改善箇所説明図

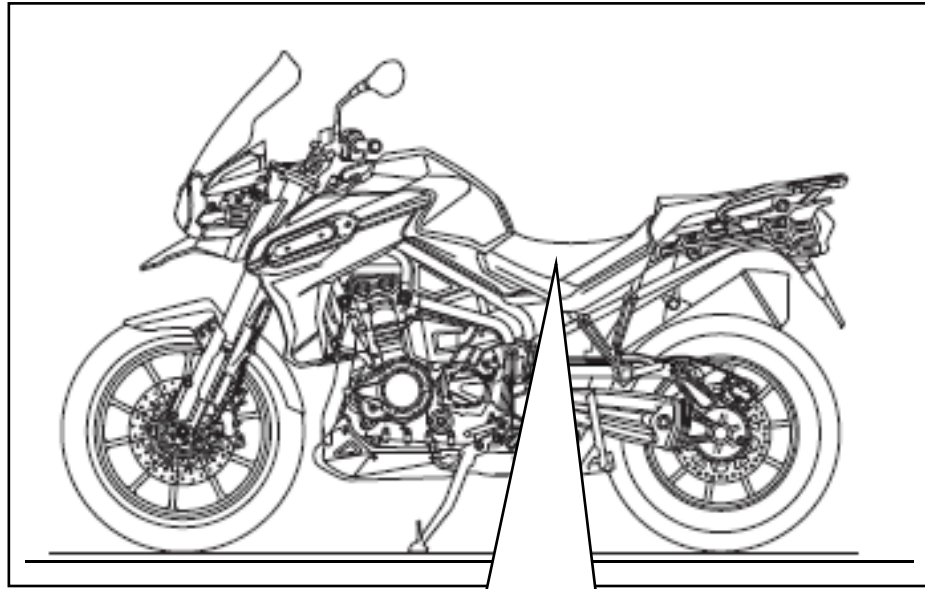
エンジンマネジメントシステムのECM(エレクトリックコントロールモジュール)において、スロットルポジションセンサーからの信号の異常判定方法が不適切なため、車両振動等により発生するノイズを異常と判定することがある。その場合、フェールセーフ機能が作動してエンジンが停止する。

全車両、ECM(エレクトリックコントロールモジュール)を対策部品へ交換する。
